# 一級河川最上川水系河川整備計画

～村山圏域(大門川・野呂川の延伸)の変更について～

平成24年7月27日  
山形県 県土整備部

## ①農業集落排水(下水道)管

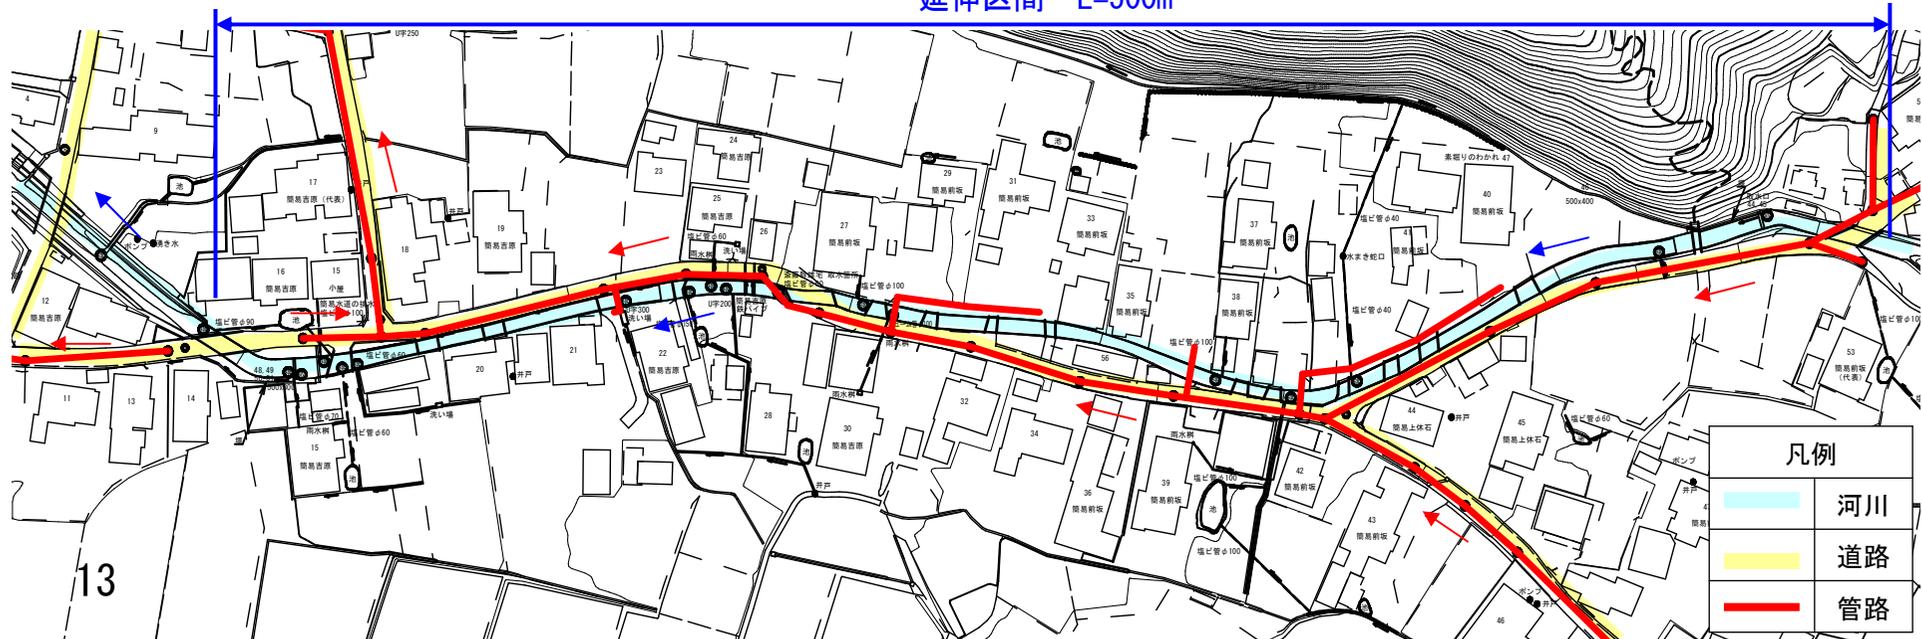
|                 | 意見   | 対応   | 参考資料                      |
|-----------------|--|--|---------------------------|
| 馬見ヶ崎川流域の治水対策懇談会 | 現川改修の実施に伴う <ul style="list-style-type: none"> <li>●地下埋設管の移設可否と事業費への影響</li> <li>●沿川地下水利用への影響</li> <li>●利水施設への影響を検討する必要があるのではないか。</li> </ul> <div style="border: 1px solid black; padding: 2px; display: inline-block; margin-top: 5px;"> <b>治水対策は「現川改修案」が妥当。</b> </div>  | <ul style="list-style-type: none"> <li>●地下埋設管→移設可能、事業費に対する移設工事費の影響は小さい。</li> <li>●地下水→工事の影響把握のため、にモニタリング調査を実施。</li> <li>●利水施設→計画流量に合致した改築・補償等を行う。</li> </ul> | 参考1<br><br>参考2<br><br>参考3 |

移設は可能であり、事業費に対する移設工事費の影響は小さい。

# 参考4. (野呂川) 屈折区間の整備方針について

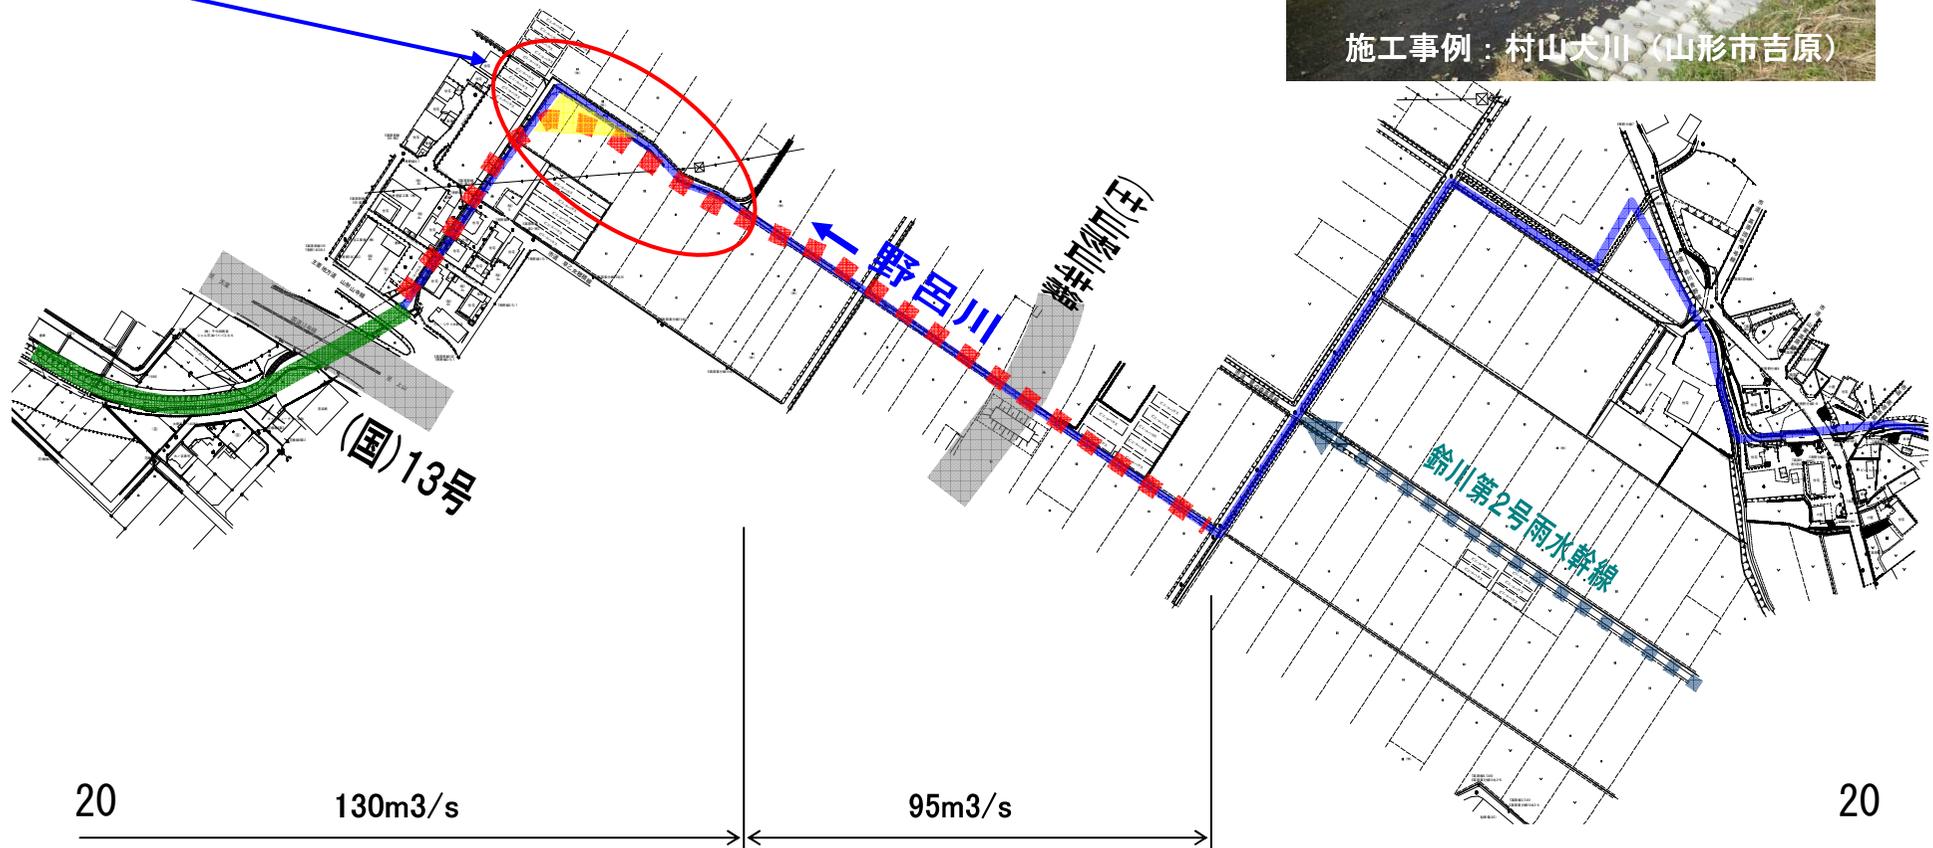
|                 | 意見   | 対応  | 参考資料                  |
|-----------------|--|---|-----------------------|
| 最上川水系流域委員会      | <ul style="list-style-type: none"> <li>●野呂川について、全川が五分勾配では安全性に問題があるため、緩傾斜部分を多く取り、住民に親しまれる川づくりをしてほしい。</li> <li>●県の河川は住宅地に入り込む河川が多く、環境整備の面を考慮してもらいたい。</li> </ul>  | <ul style="list-style-type: none"> <li>●屈曲区間については、可能な範囲で、一部に緩勾配護岸を検討する。</li> <li>●護岸材料の選定に留意する。</li> </ul>  | 参考4                   |

五分勾配を基本とするが、安全性や親水性の面から、可能な範囲で一部を緩勾配護岸として検討する。(残地部分)

### （3） 2） 配慮事項・・・P 3 3

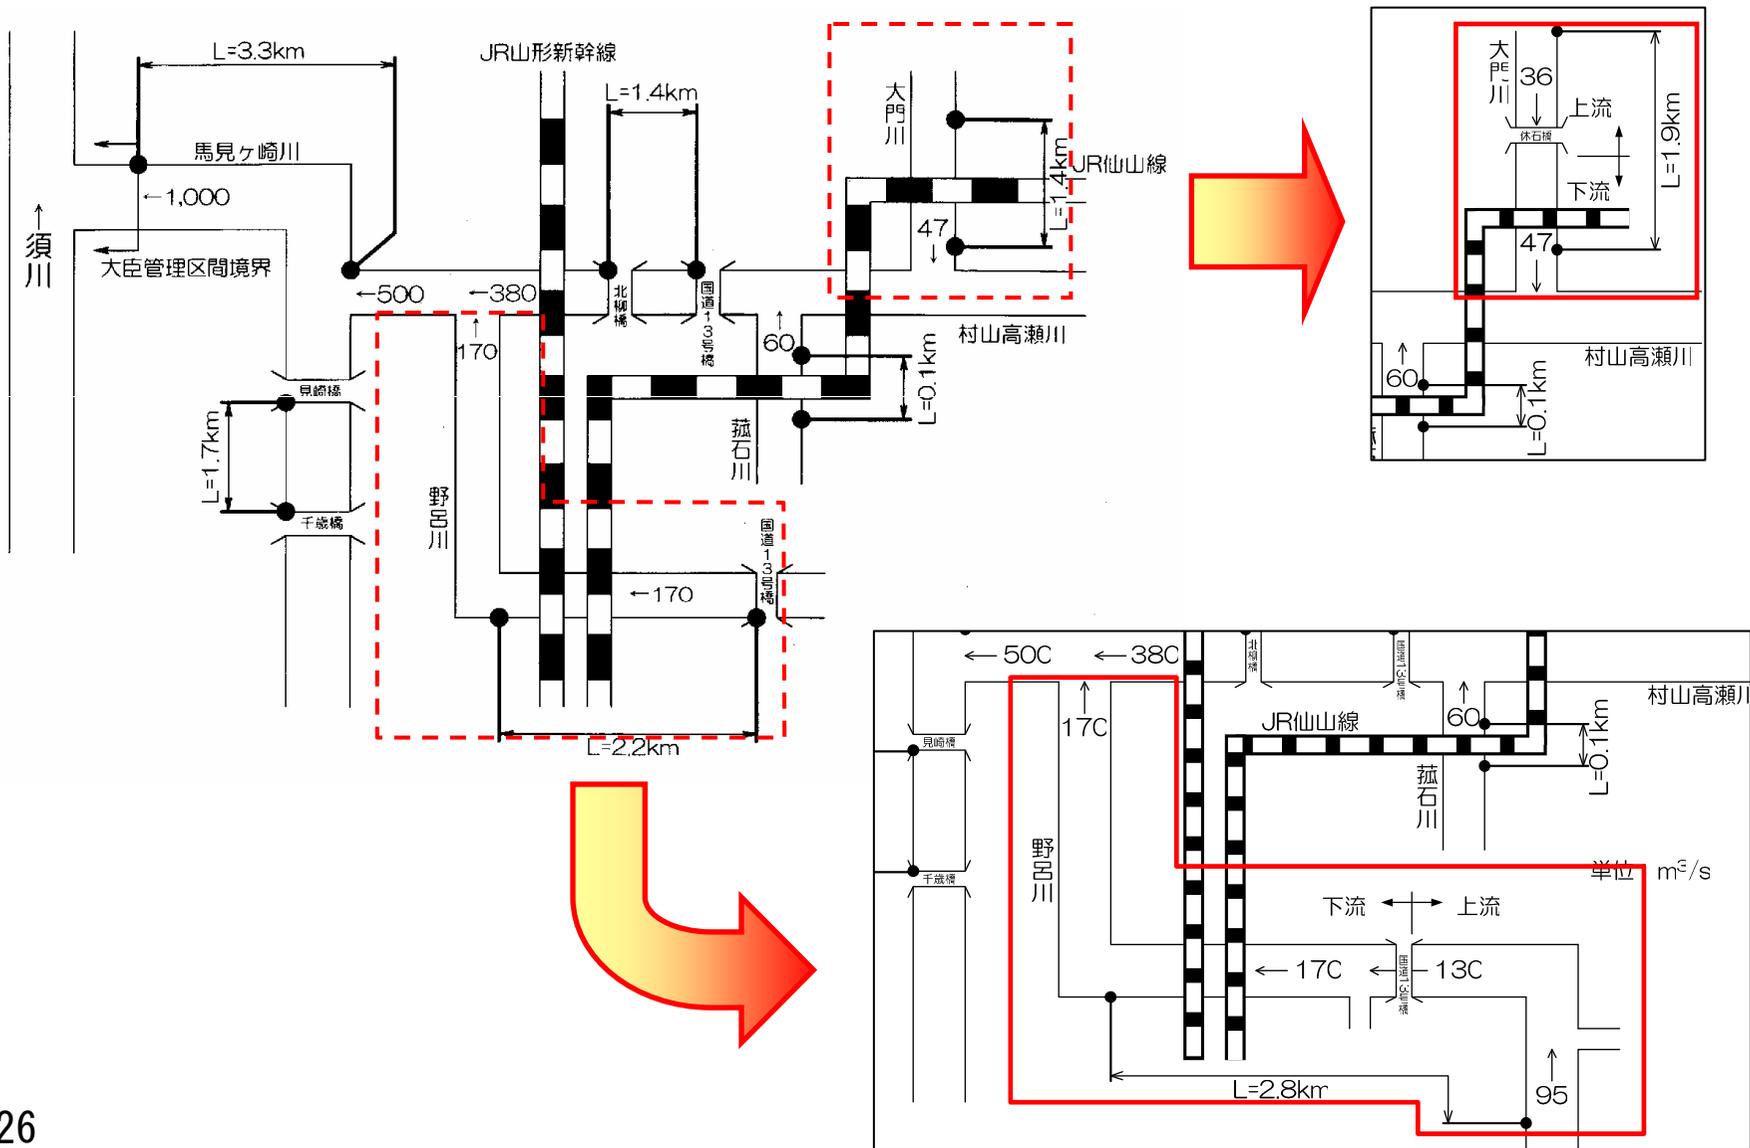
野呂川及び大門川の上流は、河床幅を広くとることで自由度の高いみお筋や水際を形成するとともに、動植物の生息・生育環境に配慮した多自然型護岸を施工する。また、維持管理・親水性・安全性等に配慮し、適正な間隔での階段護岸や緩傾斜護岸の配置を検討する。

#### (5) 図32 野呂川上流代表断面図・・・P 3 5

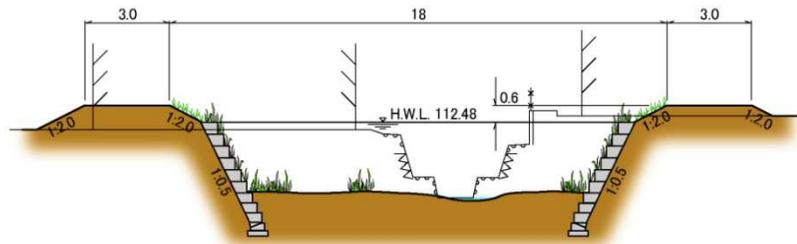
- (1) 表5 施工場所一覧表 ……P16
- (2) 施工河川位置 ……P17
- (3) 2) 配慮事項 ……P33
- (4) 図28 計画流量配分図(馬見ヶ崎川流域) ……P33
- (5) 図32・33 野呂川上流代表断面図 ……P35
- (6) 図35 大門川上流代表断面図 ……P35
